改善箇所説明図

基準不適合発生箇所

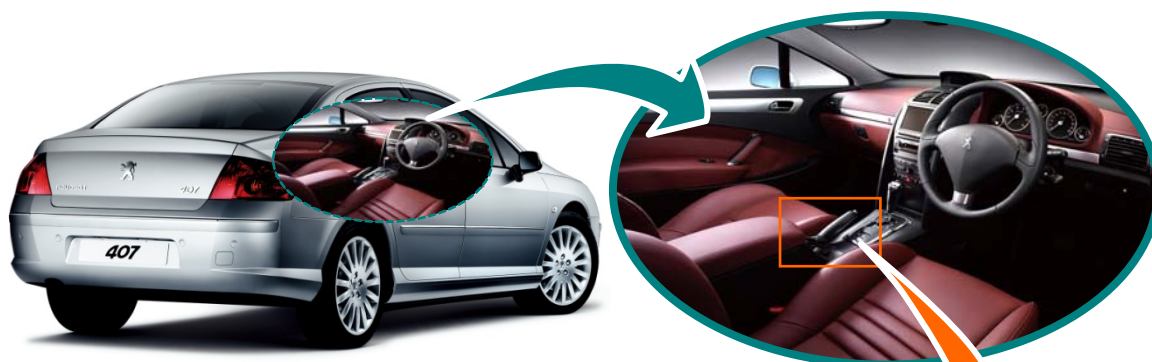
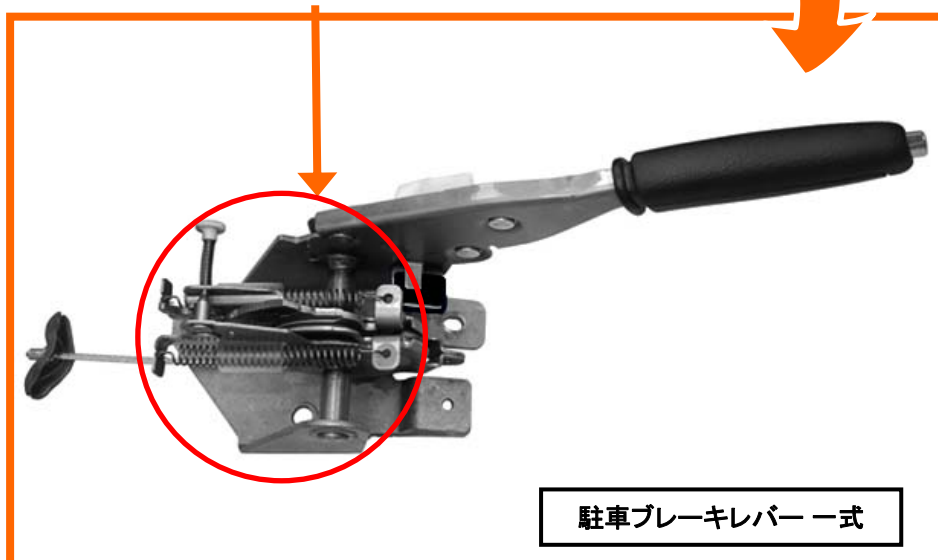
保安基準不適合箇所

駐車ブレーキレバーのワイヤー自動巻き取り調整機構の製造工程において、不適切な固定加工を行ったため、当該部品が変形し、ワイヤー自動巻き取り調整機構が作動しなくなるものがある。そのため、繰返しの駐車ブレーキレバー操作によりワイヤーの伸び代が過大になり、車両の駐車制動力が不足するおそれがある。

全車両、駐車ブレーキレバー一式を良品と交換する。

駐車ブレーキレバー固定ナットに黄色のマーキングを実施し、運転席のドア開口部にリコールステッカーを貼付する。
